Expertise de l'Hydrogéologue agréé en matière d'hygiène publique par le Ministère
chargé de la Santé

Avis sanitaire définitif sur la protection du captage
« Champ captant de Labadier ou du Fort Saint-André »
situé sur la commune de VILLENEUVE LES AVIGNON (GARD)

Maître d'ouvrage : Communauté d'Agglomération du Grand Avignon (C.O.G.A.) (30)

Par : **Jean-François DADOUN**
le 19 février 2016

Figure 2 : localisation des emplacements envisagés pour l'implantation d'un nouveau puits (emplacement envisagé noté Puits A et Puits B, les puits 1, 2, 3 et 4 sont les puits existants) et des réservoirs définitif et provisoire envisagés

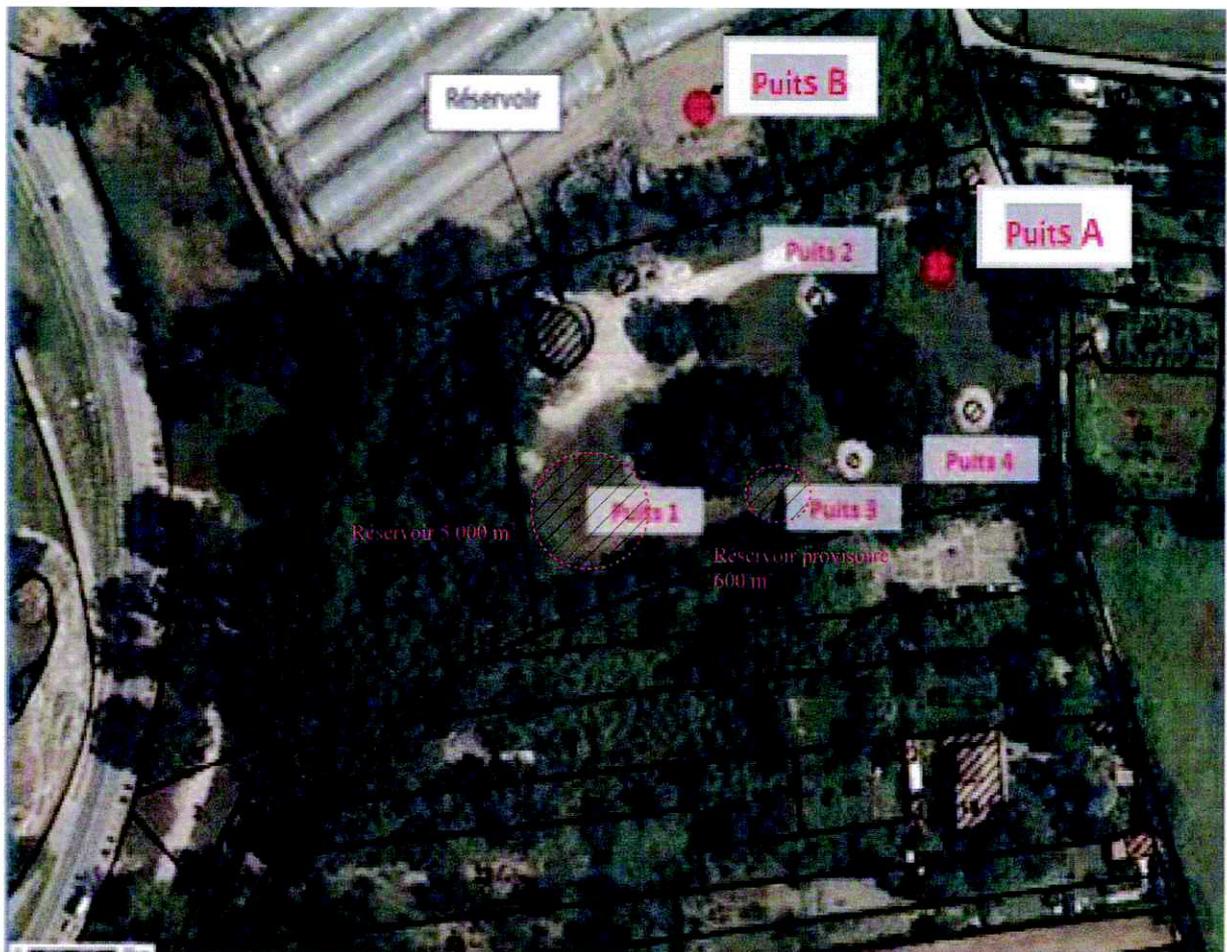
Le site d'implantation envisagé prioritairement par la Collectivité est celui situé à proximité ouest et en partie sur le Puits n°P1. Cette implantation répond à la législation existante en matière de protection visuelle du paysage du Fort Saint-André ainsi qu'à l'aspect pratique d'une implantation sur une parcelle appartenant en pleine propriété à la Collectivité et constituant le Périmètre de Protection Immédiat actuel du champ captant de Labadier.

La présence de tassements différentiels en périphérie du puits n° P1 (dont l'origine n'est pas connue avec précision à ce jour : incidence des prélèvements et des intrusions sableuse dans le puits, tassement, impact d'épisode d'inondations, défaut de conception de la margelle, ...?) devra être prise en compte dans les études géotechniques à réaliser pour la définition des fondations et du site d'implantation précis de ce futur réservoir.

Le sens d'écoulement des eaux au sein de l'aquifère capté par le champ captant Labadier est estimé comme étant orienté selon un axe Ouest-Sud-Ouest Est-Nord-Est par l'étude Anteagroup et selon une orientation Nord-Ouest Est (étude BRGM sur relevé piézométrique effectué en février 1974). Des apports d'eaux en provenant du massif calcaire voisin à l'ouest sont probables sans pour autant que leurs localisations précises soient parfaitement définies à ce jour.

L'implantation du réservoir et de ses fondations sur multiples pieux ancrés sur le substratum calcaire pourrait avoir une influence sur les écoulements d'eau souterraine au sein de l'aquifère graveleux capté. Il ne nous est pas possible en l'état de nos connaissances actuelles du fonctionnement et des écoulements au sein de l'aquifère d'émettre une appréciation assurée quant à l'influence négative (modification des écoulements susceptible de créer une limite de moindre perméabilité dans la zone d'influence des pompes des puits voisins) ou positive (effet « barrage » favorisant un drainage souterrain favorable aux prélèvements dans les puits exploités voisins). La réalisation d'études complémentaires par une méthode géophysique pourrait apporter une meilleure connaissance de ce contexte géologique et hydrogéologique.

Une implantation sur la parcelle voisine actuellement occupée par des serres, outre qu'elle ne permet pas de respecter, en l'état du couvert végétal existant le jour de notre visite, la législation en matière de protection paysagère, présente un risque plus élevé de perturbation des écoulements souterrains que celui privilégié par la collectivité (angle sud-ouest de la parcelle n° 14 section BX commune de VILLENEUVE LES AVIGNON, à proximité et sur le Puits n° P1).

Une étude d'incidence sur la ressource en eau de l'implantation de ce nouveau réservoir et de la réalisation des travaux définis par cette étude (risques liés aux tassements et à la réalisation des travaux de fondation notamment) devra être réalisée dans le cadre de la mission d'étude géotechnique et toutes les précautions devront être prises afin de les limiter au maximum.

En l'état de notre connaissance actuelle des écoulements souterrains, une telle implantation paraît envisageable mais il ne nous est pas possible d'évaluer avec précision l'influence de cette implantation sur les écoulements souterrains et donc sur le débit exploitable des puits voisins. On précisera que le puits n° P1 devra être abandonné et préalablement rebouché dans les règles de l'art avant tout démarrage des travaux de construction du nouveau réservoir.

Figure 8 : évolution des débits et niveaux dynamiques lors des essais de pompage de longue durée

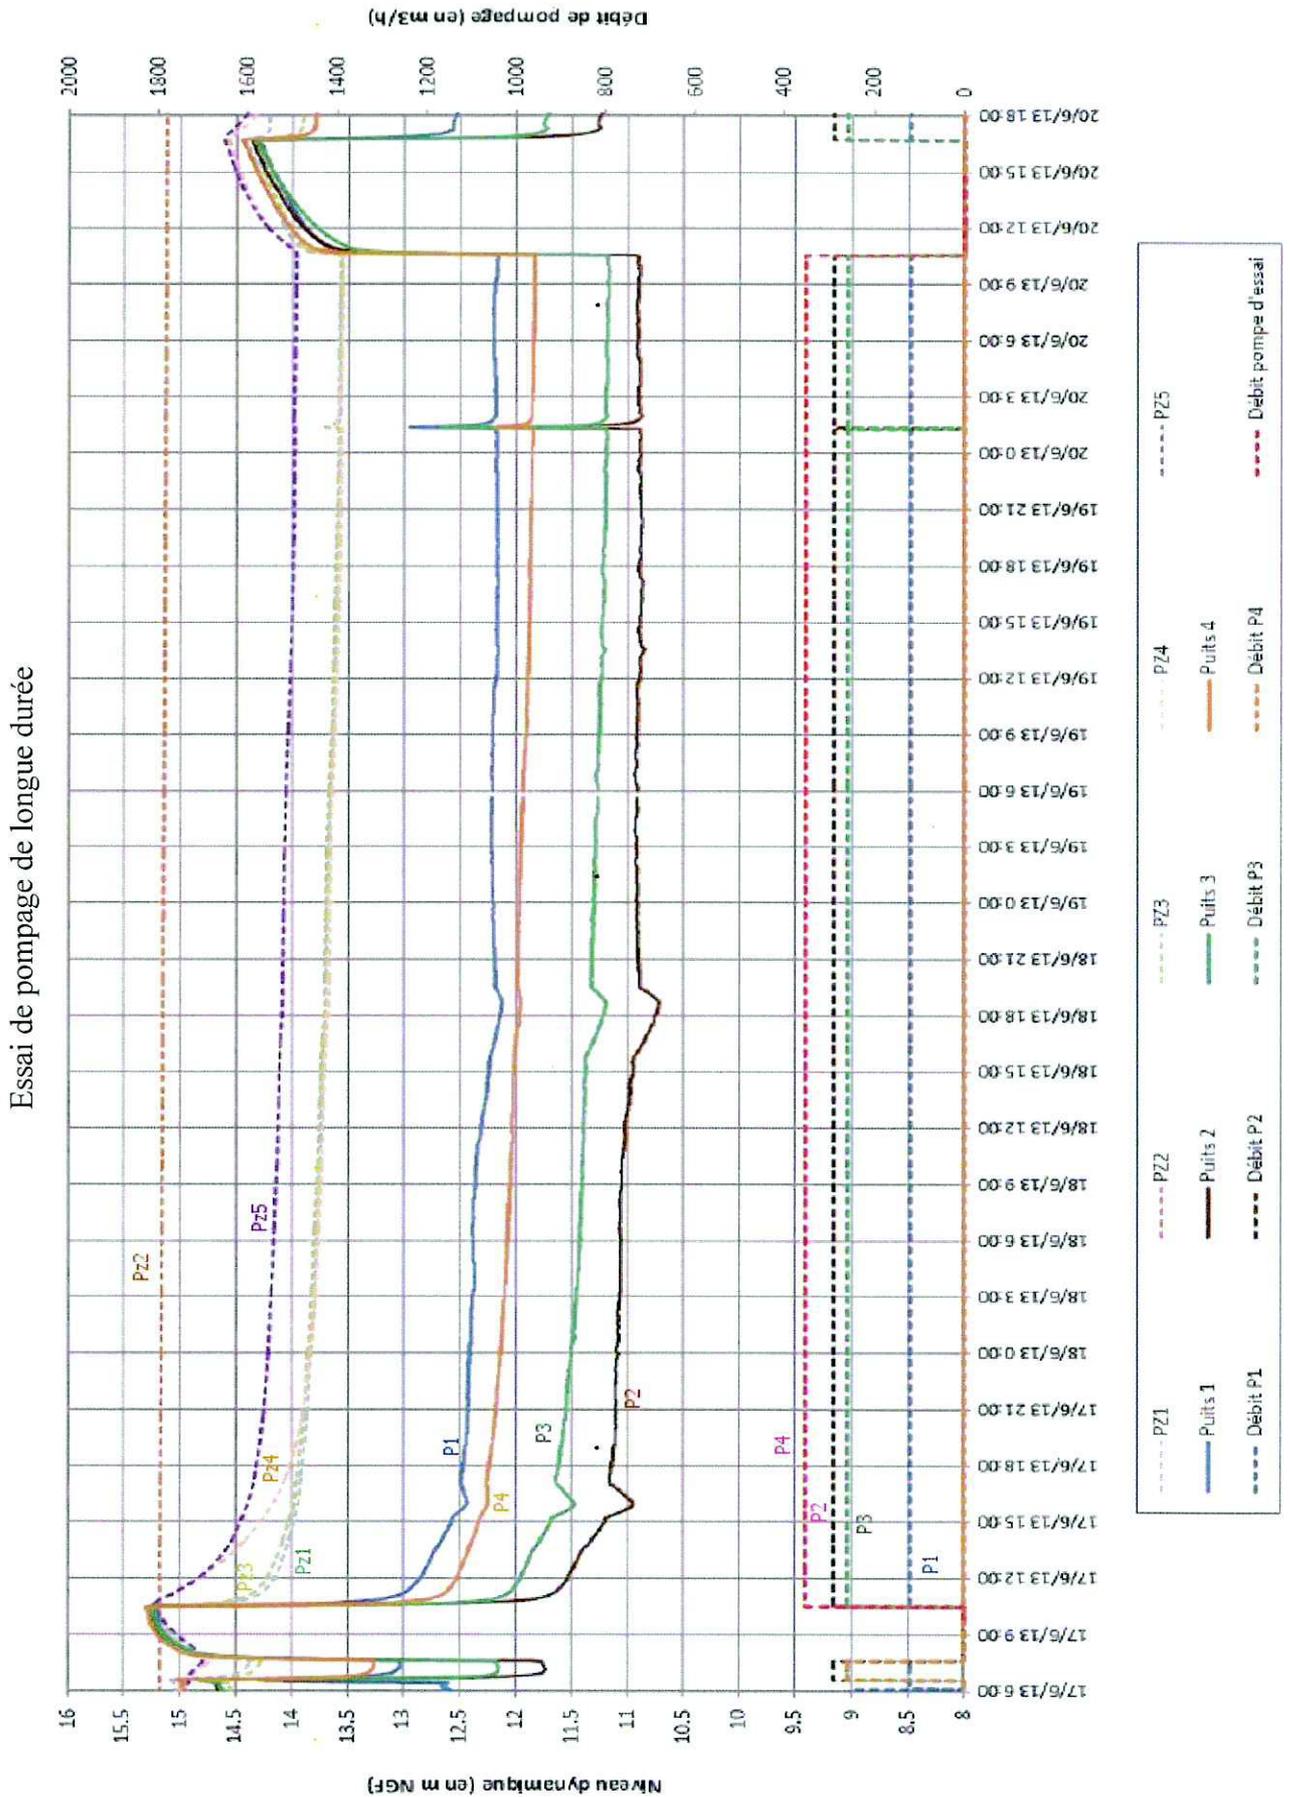
L'étude de l'évolution des rabattements en cours de pompage d'essai de nappe (essai de pompage simultané de longue durée sur les 4 puits du champ captant de Labadier) met en évidence (cf. Figure n°8) :

Le rabattement du niveau dynamique en Pz4 apparaît nettement atténué durant les premières heures de pompage laissant supposer de meilleures caractéristiques hydrodynamiques de l'aquifère dans la zone d'implantation de ce piézomètre.

Figure 9 : Délimitation du Périmètre de Protection Immédiate sur extrait cadastral (en bleu)

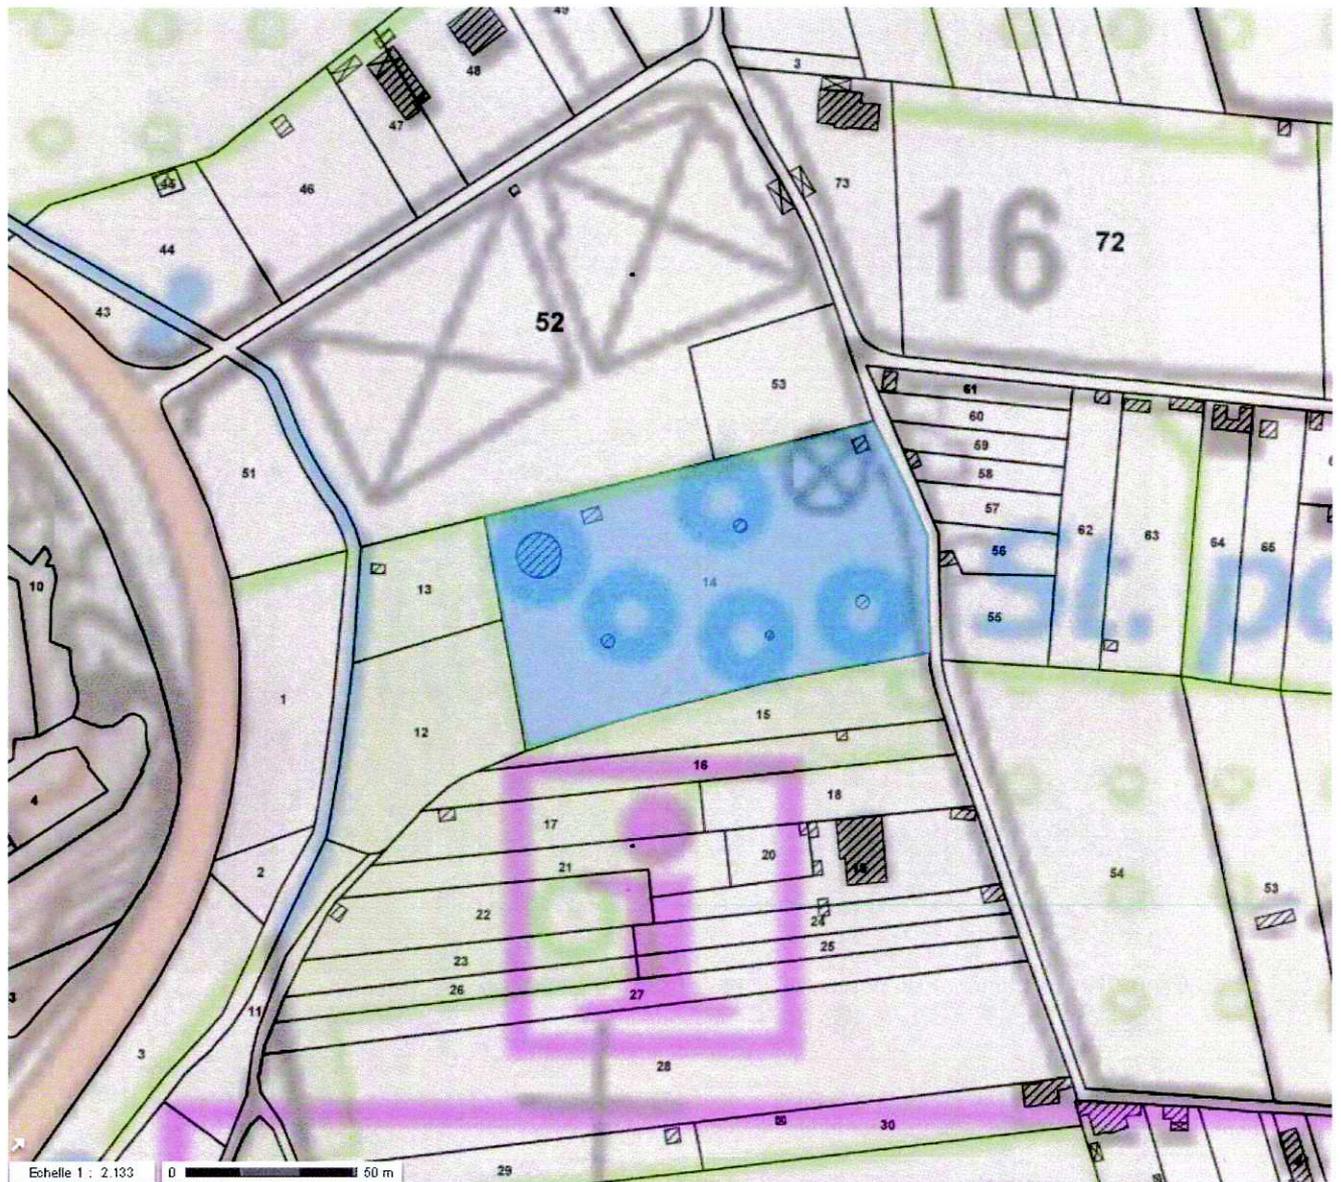
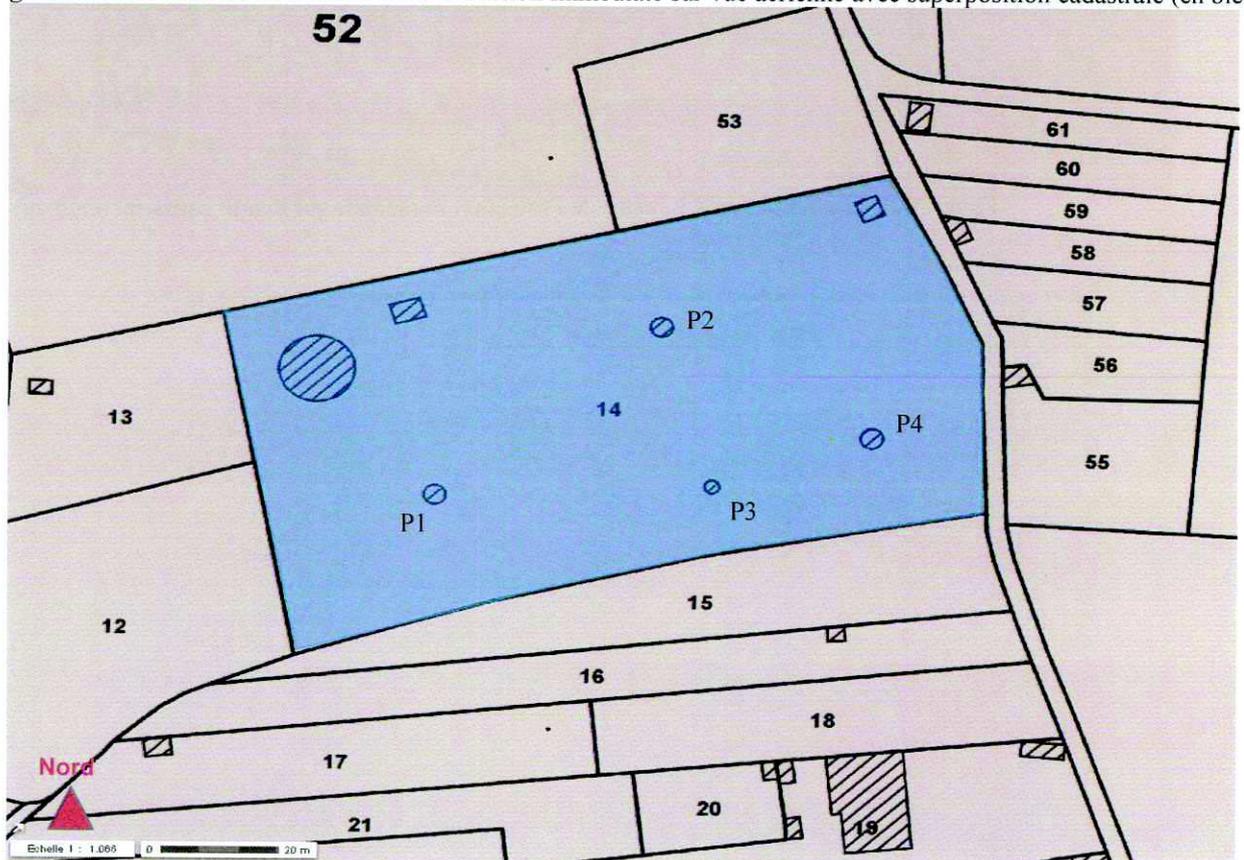
Le Périmètre de Protection Immédiate existant dont l'enceinte est actuellement clôturée pourra être conservé dans le cadre de l'usage des quatre puits actuellement existant (P1, P2, P3 et P4). Le Périmètre de Protection Immédiate englobera la totalité de la superficie de la parcelle n° 14 de la section BX de la commune de VILLENEUVE LES AVIGNON.

Ce Périmètre de Protection Immédiate ne prend pas en compte le projet de création d'un nouveau puits envisagé sur la parcelle voisine de l'actuel périmètre de protection. Dans le cas où la réalisation de ce nouveau puits serait effective, il conviendra d'envisager l'acquisition de la portion de parcelle sur lequel il sera implanté selon un carré de 30 mètres de coté centré sur le captage afin d'être en mesure d'en assurer la protection immédiate.
